OGGETTO: TRASMISSIONE PARERE ISTRUTTORIO CONCLUSIVO RELATIVO ALLA DOMANDA DI MODIFICA DELL'AIA PRESENTATA DALLA SOCIETÀ FLUORSID S.P.A. DI ASSEMINI – **PROCEDIMENTO ID 120/10091.**

Commissione AIA-IPPC
PARERE ISTRUTTORIO CONCLUSIVO
Fluorsid S.p.A. – Assemini (CA)

PARERE ISTRUTTORIO CONCLUSIVO

in merito all'istanza di modifica dell'Autorizzazione Integrata Ambientale rilasciata con decreto N. Prot. GAB/DEC/2011/0000233 [comunicato pubblicato sulla Gazzetta Ufficiale della Repubblica Italiana N. 281 del 02/12/2011] e ss.mm.ii. - Rif. nota DVA_MATTM di avvio del procedimento prot. DVA-10205 del 19/04/2019 (Procedimento Istruttorio ID 120/10091)

Di seguito si riporta uno stralcio di tali elaborati raffigurante le viste assonometriche dei 3 corpi (C di nuova realizzazione a forma rettangolare - A e B esistenti a forma di L) del capannone oggetto di interventi.

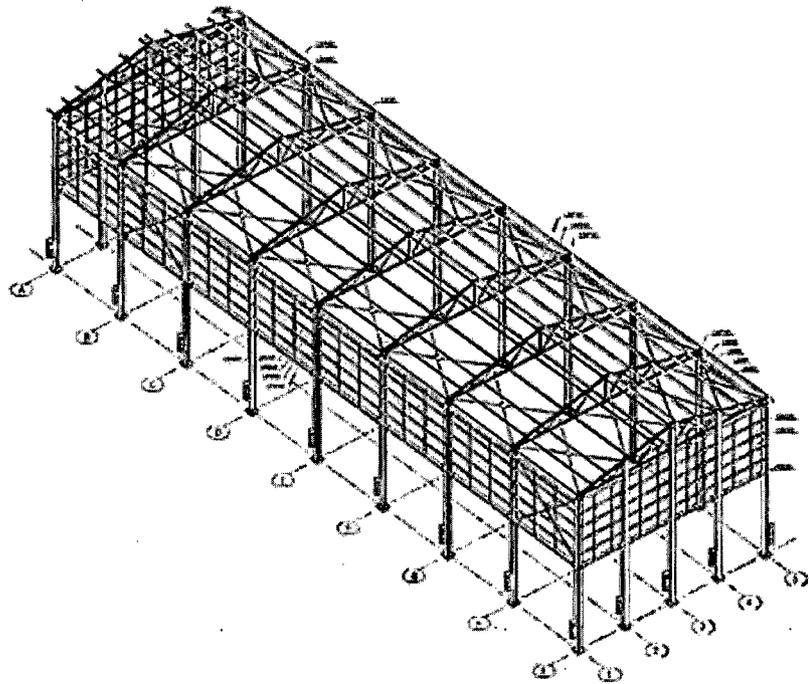
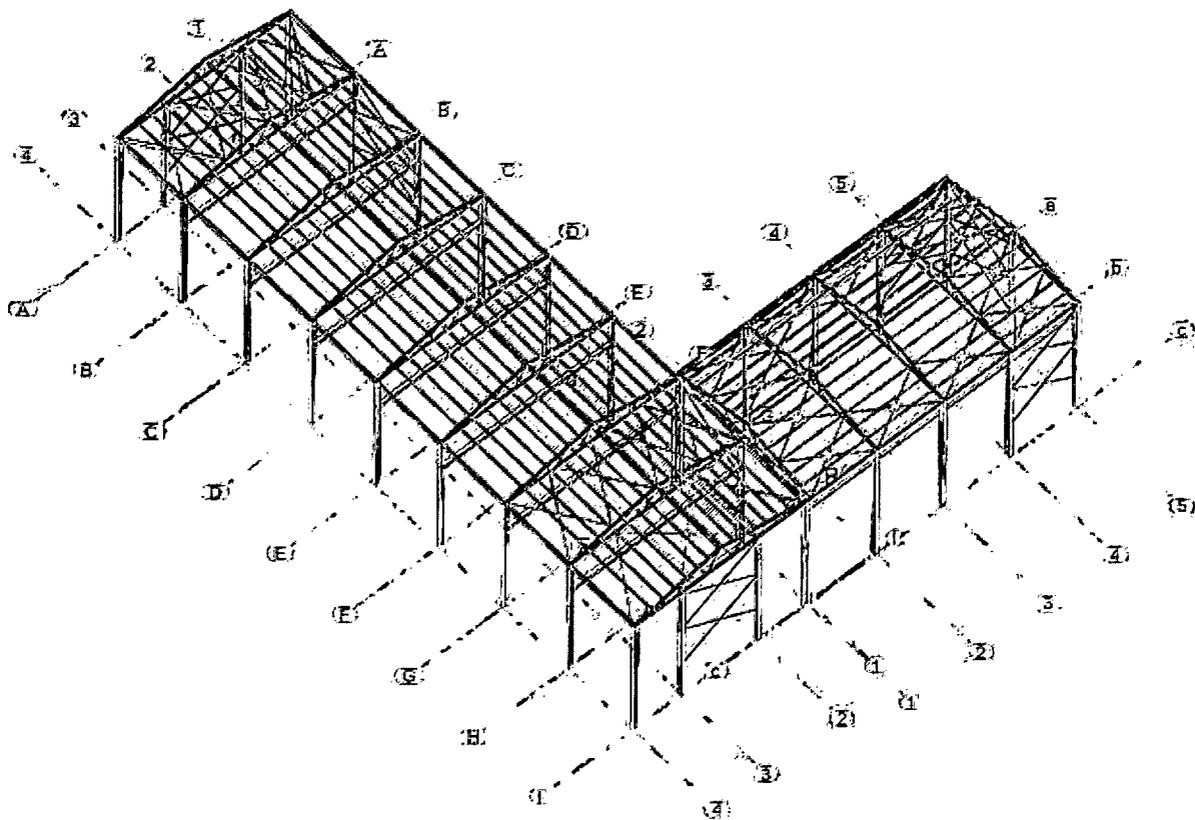
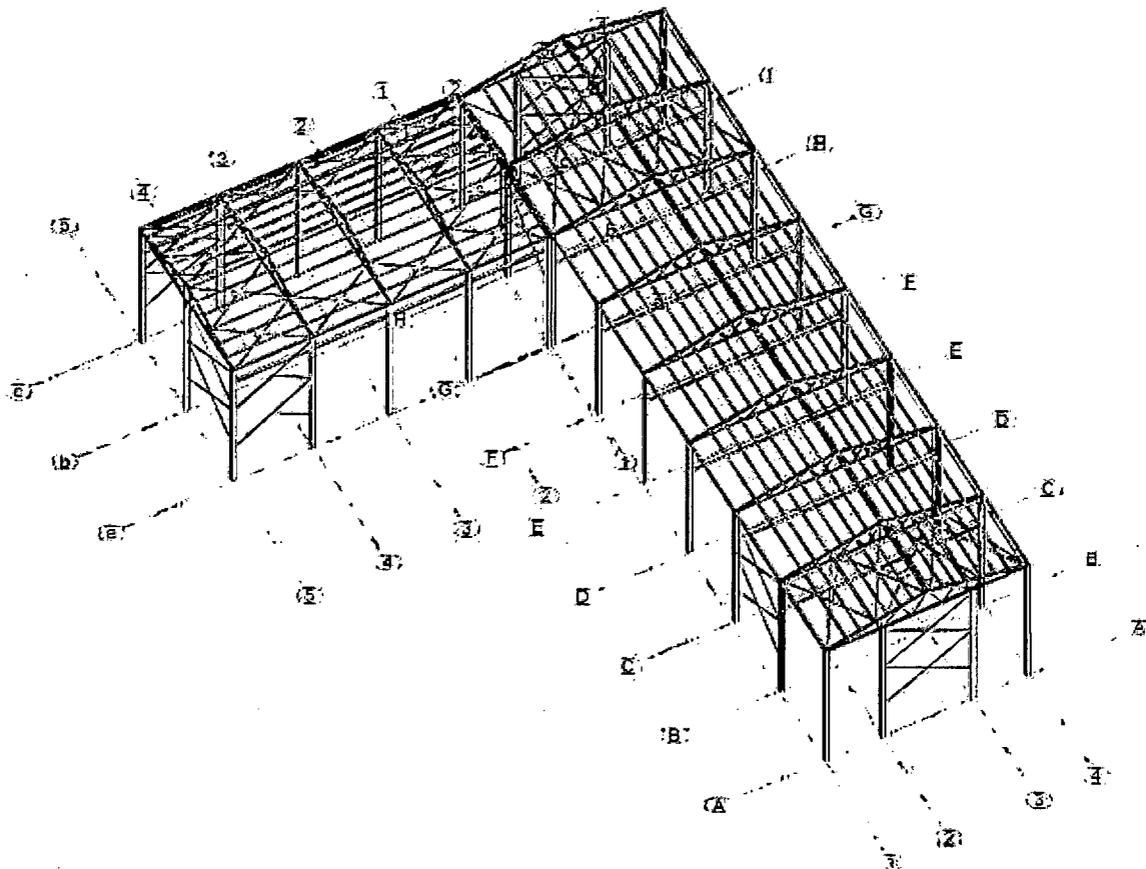
Il progetto presentato dal Gestore, oggetto del presente procedimento istruttorio, prevede la realizzazione delle opere di fondazione e strutturali per il raddoppio del capannone di stoccaggio sul lato ovest, e la realizzazione di attività di irrigidimento della struttura del capannone esistente.

Il Gestore dichiara che il nuovo capannone, denominato Corpo C, sarà strutturalmente indipendente e le sue pareti laterali, fino alla quota di m 6 dal piano di campagna, saranno realizzate in calcestruzzo armato con la funzione di contenere le spinte generate dai materiali inerti, quali la fluorite sintetica.

Il Gestore dichiara che, con l'ampliamento della capacità di stoccaggio sarà necessario prevedere anche la rilocazione o l'adattamento del nastro "tripper" che permette il trasferimento e l'accatastamento per lo stoccaggio del fluoruro di calcio sintetico all'interno del capannone. Sarà necessario, dunque, posizionare il nastro in una posizione baricentrica in modo tale che si possa permettere lo stoccaggio del prodotto sia nel capannone esistente che in quello adiacente di nuova realizzazione.

Resta inteso che le dimensioni del fabbricato saranno le seguenti:

Lunghezza: 47.60 m

Larghezza: 13.90 m

Altezza media di stoccaggio: 7.00 m

Volume: 4631.48 m³

Densità: 1.20 t/m³

$(4631.48 \times 1.20) = T 5557.78$
